东祥村碳中和技术设施农业产业示范基地建设项目

图纸问题

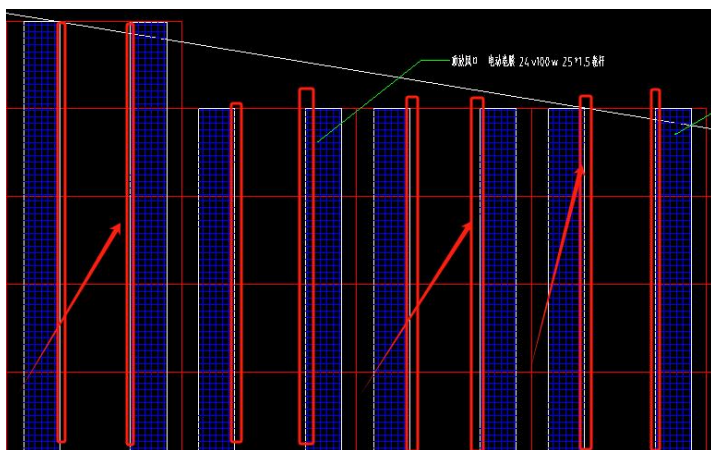
2、顶部风口卷杆部位是否如下图所示？

答：是的

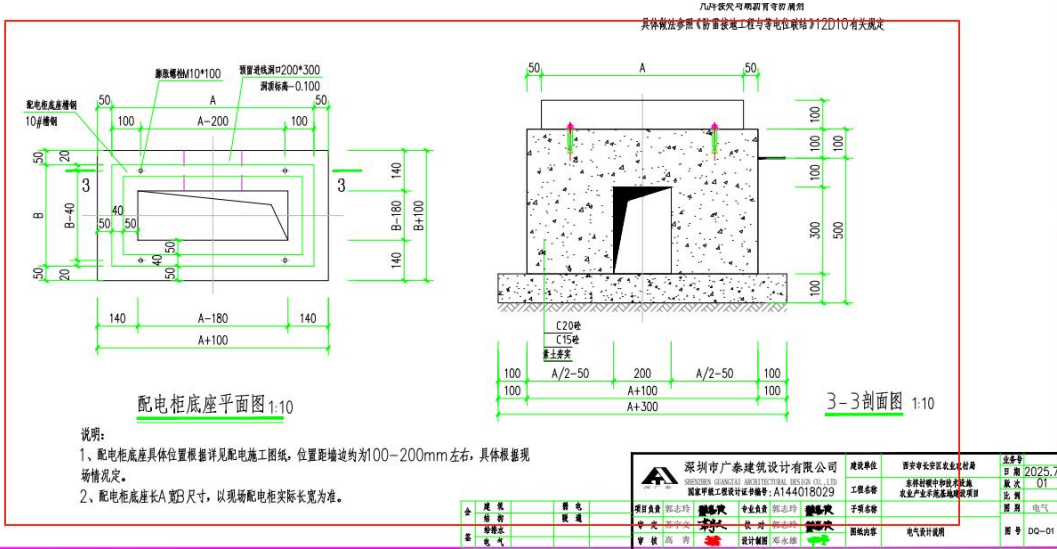
2、需明确由桥架至各类风机、电机等设备之间线缆的敷设方式；

答：说明文件里已表明，支路穿 25PVC 管敷设。在设计说明里也已进行了补充说明。
